ØYSTRE SLIDRE FJELLSTYRE

SAK NR: 2/2021
SAKSBEHANDLER: Anne Frugård
Arkivnr.: Støl 516

Støl 53/1/516 til Lineikro gnr 49/1 på Lie. Søknad om å oppføre nytt sel.

Tegninger av det omsøkt selet som er vedlagt søknaden:

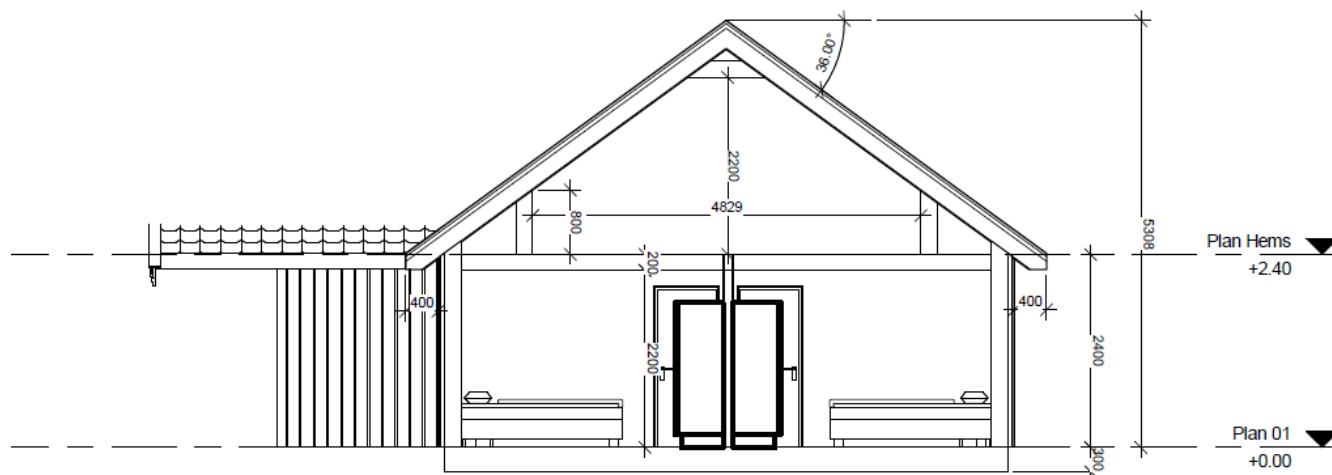
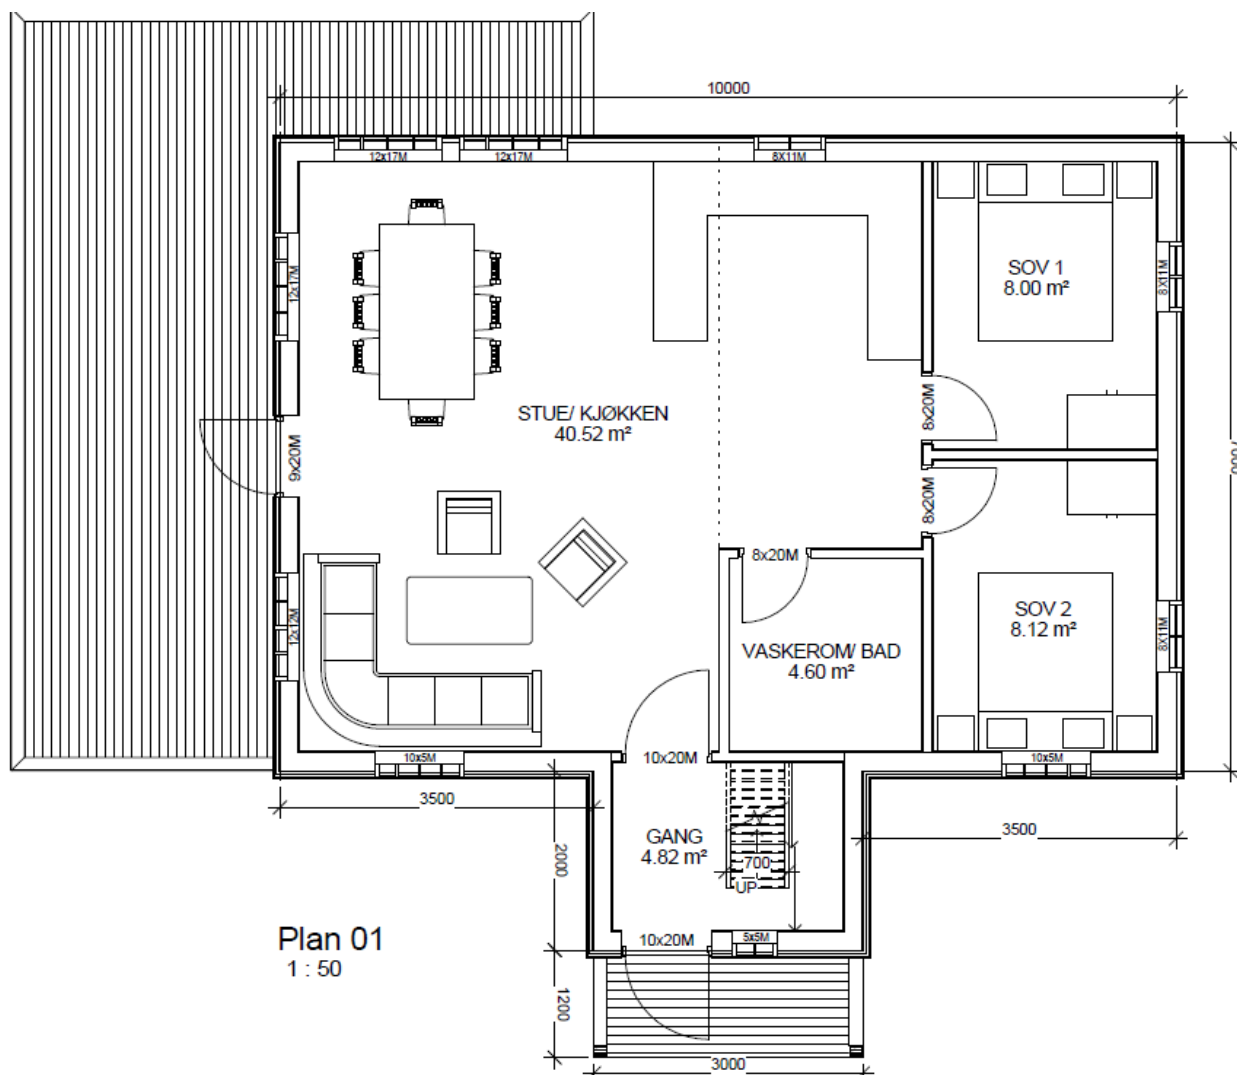
Søknaden omfatter å rive eksisterende sel på 67 m² og sette opp et nytt sel på 76 m² to meter lenger inn fra eiendomsgrensa. Det opplyses om at bygningen er i så dårlig stand at den ikke lar seg restaurere, det er imidlertid ikke lagt ved noe dokumentasjon på dette. Vedlagte bilder (to oversiktsbilder fra 2003) viser imidlertid en bygning som tilsynelatende ser ut til å være godt vedlikeholdt og i god stand uten synlige råte- eller setningsskader på daværende tidspunkt. Kulturarvseksjonen vurderer at tilstanden ikke er så alvorlig at bygningen må rives av denne grunn. Vedlagt søknaden er plan- og fasadetegninger av nytt sel. Tegninger viser en bygning på 10 x 7 m, med terrasse/platting med rekkverk og store vinduer i stue og kjøkken. Tegninger viser at selet er planlagt med hems og har en mønehøyde på 5,3 m.

- Maksimal mønehøgd er 4,5 m over gjennomsnittsnivå av opphavleg terreng. Etter konkret vurdering og god dokumentasjon på at det vil høve i miljøet, kan mønehøgda på enkelte bygg vere høgare, men aldri over 5 m over gjennomsnittsnivå av planert terreng.*

Omsøkte nybygg overskrider planens bestemmelser både når det gjelder takvinkel og mønehøyde. I tillegg vurderer vi at store vinduer og terrasse/platting med rekkverk bryter med den lokale byggeskikken og ikke hører hjemme på en stølbygning.

Kulturarvseksjonen har vurdert søknaden, og ut fra ovenfor nevnte redegjørelse anbefaler vi å ikke godkjenne tiltaket slik det er beskrevet.

Gunhildgard/Hovi opplyser at de har vurdert restaurering av det gamle selet, men at selet i deres vurdering er i for dårlig stand. Det nye bygget blir høyere og det er noe større i areal enn det opprinnelige selet. I tillegg er det flere element som bryter med den lokale byggeskikken og som ikke er vanlig på en stølbygning, og som gir bygget et annet preg.

Dersom restaurering ikke er aktuelt ber Fjellstyret om at det leveres justerte tegninger i henhold til innspill fra Fylkeskommunen.

Dersom restaurering ikke er aktuelt ber Fjellstyret om at det leveres justerte tegninger i henhold til innspill fra Fylkeskommunen.
